Fra: Siril Sylta
Sendt: 25. september 2014 07:38
Til: 'heidi@bestefarstova.no'
Emne: SV: Setje inn vindu i einebustad

Viser til vårt byggeløyve, gards-og bruksnummer 202/154 på Hjelmås, og vonar du kan svare raskt og enkelt på følgjande spørsmål:

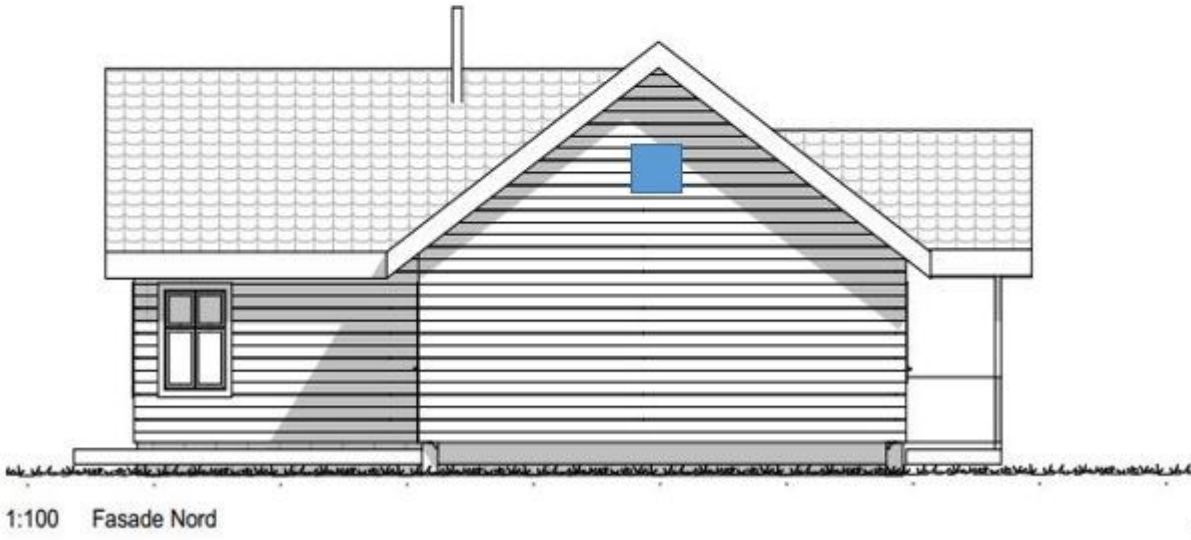
Vi har under bygginga sett at vi ynskjer eit vindu på nordsida av huset vårt, og kanskje eit på sørsida også. Det «bryt ikkje med husets karakter og utseende» å gjere det (pbl). Vi har ikkje bestemt oss for om vi skal setje inn vindauga før huset er ferdigstilt eller om vi skal gjere det til neste år.

Kan vi gjere denne endringa utan å søkje? Korleis går vi evt fram?

Illustrasjonen viser omtrentlig plassering av aktuelle vindu. Merk at illustrasjonen er svært enkelt laga til for å vise plasseringa, og det er ikkje tilpassa målestokk. Vi tenkjer at desse vindua skal vere ca 60 x 60 cm +/-.

Slik du skisserar fasadeendringa, er dette etter vår vurdering eit tiltak som er unntatt søknadsplikt etter plan- og bygningslova § 20-3 1.ledd bokstav e.

Det vert presisert at denne vurderinga gjeld det som er skissert under, med vindaug i den storleiken som er vist, ca 60x60.

Vert det aktuelt å endra plassering eller vesentleg auke storleik på vindauga , må byggesak kontaktast for ei ny vurdering av om tiltaket er søknadspliktig eller ikkje.
